**From:** "5.1.2.e | De Berg" <5.1.2.e@deberg.nl>  
**Sent:** Tue, 14 Mar 2023 15:45:42 +0100  
**To:** "5.1.2.e" <5.1.2.e@amsterdam.nl>  
**Cc:** "5.1.2.e" <5.1.2.e@s-e.eu>; "5.1.2.e" <5.1.2.e@s-e.eu>; "5.1.2.e" <5.1.2.e@s-e.eu>  
**Subject:** Re: hotel kavel 1B/niet bouwen in bestemmingsgrens

**Onderwerp:** Re: hotel kavel 1B/niet bouwen in bestemmingsgrens

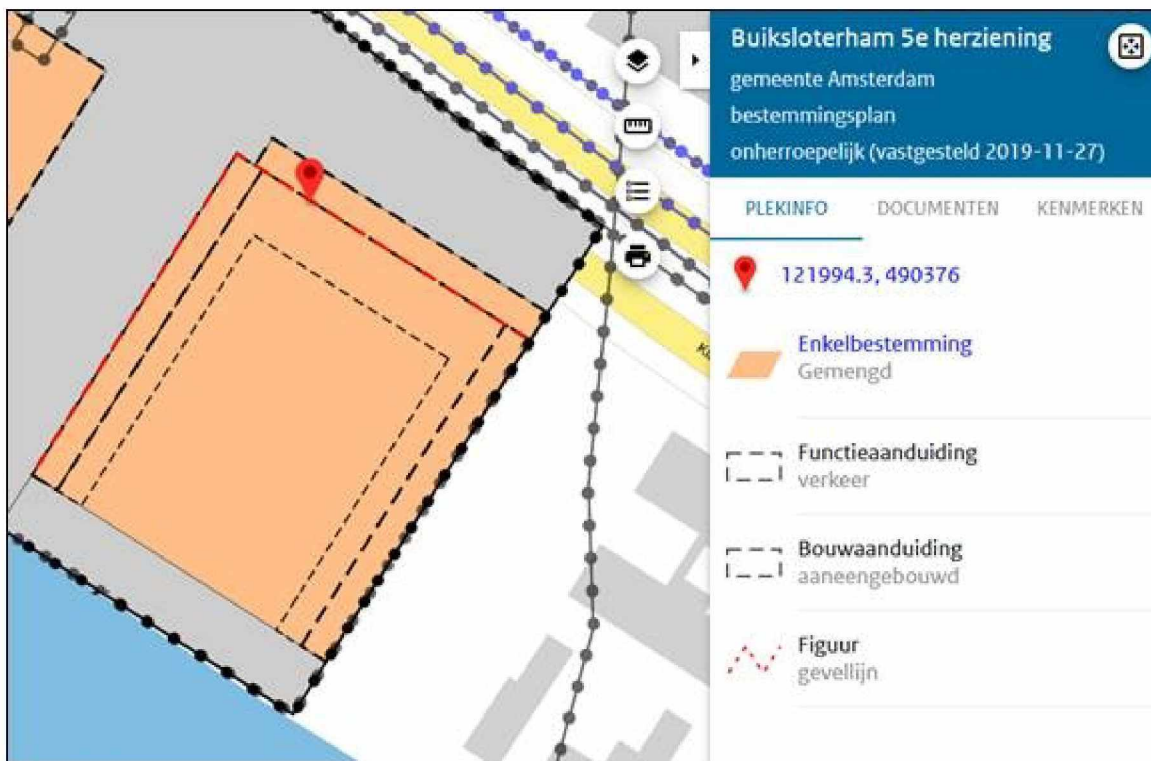
Volgens mij is de noordoostgevel de gevel die naar de Klaprozenweg is gericht.

Voor de zuidoostgevel (waar jij het volgens mij over hebt) geldt de eis niet omdat aan die zijde geen rode lijn op de bestemmingsplankaart is te zien:

Zie ik het fout?

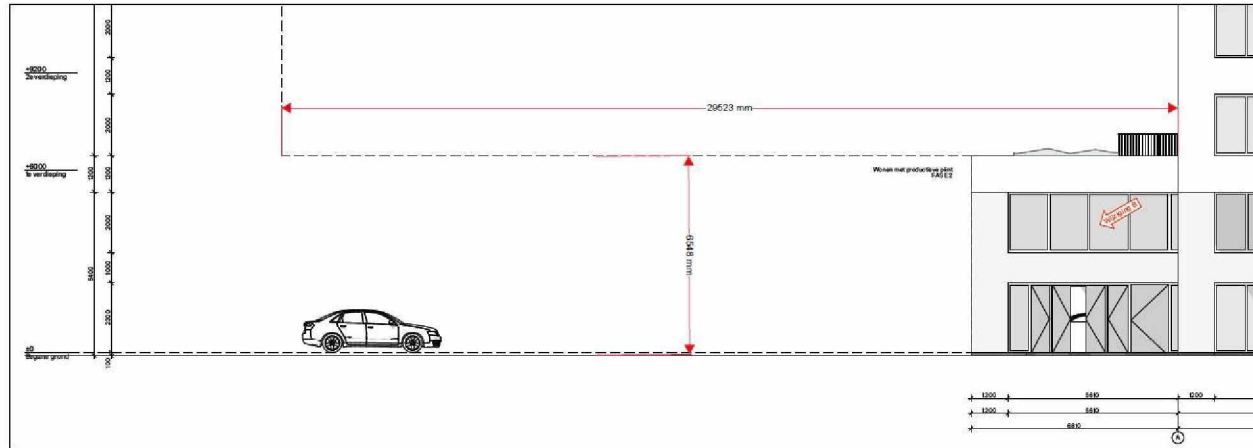
Aan de verplichtende voorwaarden (65% bebouwing minimaal 2 bouwlagen zoals omschreven onder 4.2 onder i.) wordt obv het huidige ontwerp van Space Encounters voldaan.

Althans, voor zover dezelfde overweging geldt zoals hieronder omschreven mbt j. icm k.

Immers; het bouwdeel tpv 1b-1 ( kort gezegd fase 1 bebouwing eerste +/-25m1 van de 60m1 noord-oost bestemmingsgrens ) is c.f. bouwregel-aanduiding met het huidige ontwerp zelfs 100% bebouwd over minimaal 2 bouwlagen.

In combinatie met de eerder besproken aanwijzing, zal ook altijd aan deze voorwaarde onder i. worden voldaan omdat een maximale gevelsparing van (in totaal) 12m<sup>1</sup> er nooit toe zal leiden dat de 65% bebouwing aan deze grens zal worden onderschreden. Door deze maximale onderbreking (van 12m<sup>1</sup> over 60m<sup>1</sup>) aan de bestemmingsgrens, kan dit nooit meer dan 20% zijn vs 80% bebouwd...
